ST-IV.077.17-1.2017.AC.

Dotyczy: dostawy łodzi aluminiowej płaskodennej z silnikiem strugowodnym i przyczepą do jej przewożenia.

Przykładowe zdjęcie części dziobowej, w której platforma dziobowa została przedzielona wolną przestrzenią w dostępie do przedniej burty, a w dalszej części dziobowej umiejscowiono zamykane szczelnie 2 bakisty.

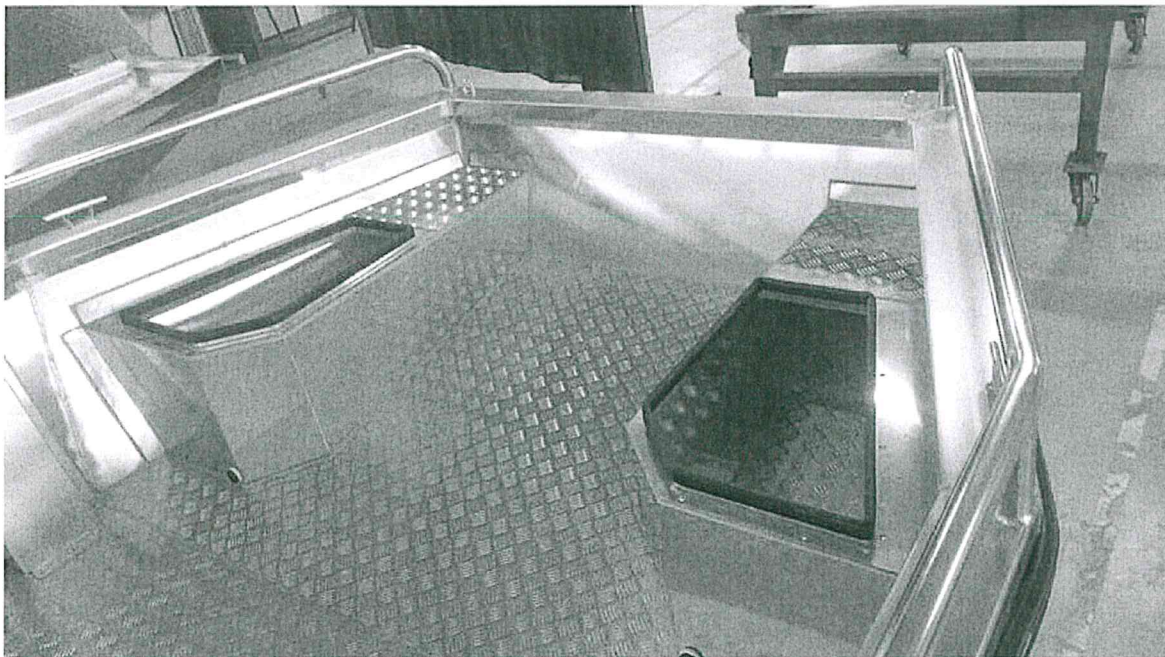
1. Czy dopuszcza się szerokość łodzi aluminiowej do wartości 2,30 m?
2. Czy dopuszcza się wolną/otwartą przestrzeń w platformie dziobowej?

Zamawiający podtrzymuje zapisy wymagań minimalnych dla łodzi płaskodennej z silnikiem strugo wodnym oraz przyczepką do jej przewozu.

Przykładowe zdjęcie rozwiązania umiejscowienia szczelnie zamykanych bakist:

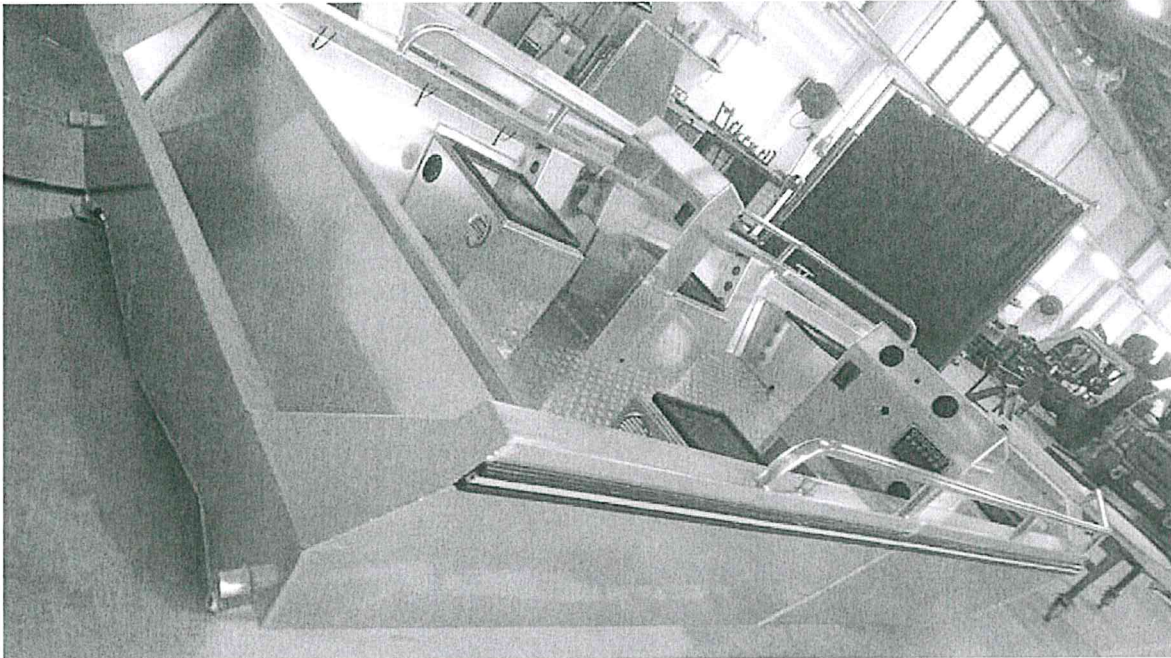
3. Czy przez „demontowalne bakisty po bokach łodzi” można rozumieć bakisty przed i za konsolami sternika i pasażera?

Zamysłem zamawiającego było, aby stałym elementem było siedzisko sternika. Zamawiający dopuszcza również siedzisko załoganta jako element stały. Natomiast elementami demontowalnymi miały być bakisty usytuowane po bokach łodzi, wzdłuż obu burt.
